(Übersetzung)

**TEIL 1****Kapitel 1.1**

**6.8.3.2.9.6 Sicherheitsventil-Kennzeichen**

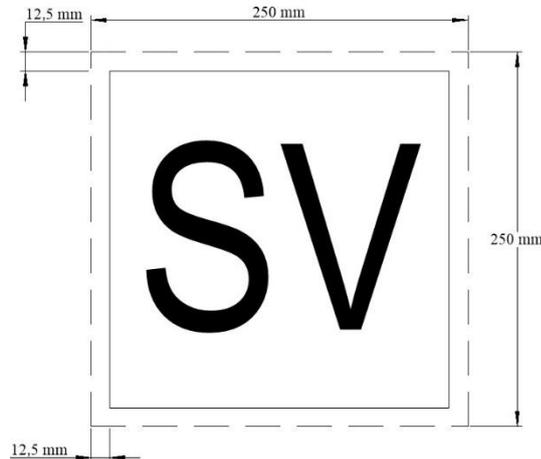
**6.8.3.2.9.6.1** Tanks, die in Übereinstimmung mit den Absätzen 6.8.3.2.9.1 bis 6.8.3.2.9.5 mit Sicherheitsventilen ausgerüstet sind, müssen mit dem in den Absätzen 6.8.3.2.9.6.3 bis 6.8.3.2.9.6.6 festgelegten Kennzeichen versehen sein.

Für Tankcontainer

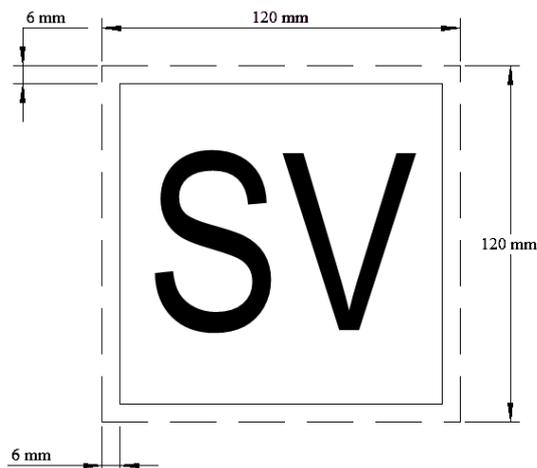
**6.8.3.2.9.6.4** Für Aufsetztanks mit einem Fassungsraum von höchstens 3000 Litern, darf die Größe des Kennzeichens auf bis zu 120 mm × 120 mm verkleinert werden. Die Linie innerhalb des Rands muss schwarz sein und parallel zum Rand verlaufen, wobei der Abstand zwischen dieser Linie und dem Rand des Kennzeichens etwa 6 mm betragen muss. Die Buchstaben «SV» müssen schwarz sein, eine Zeichenhöhe von mindestens 60 mm und eine Strichbreite von mindestens 6 mm haben.
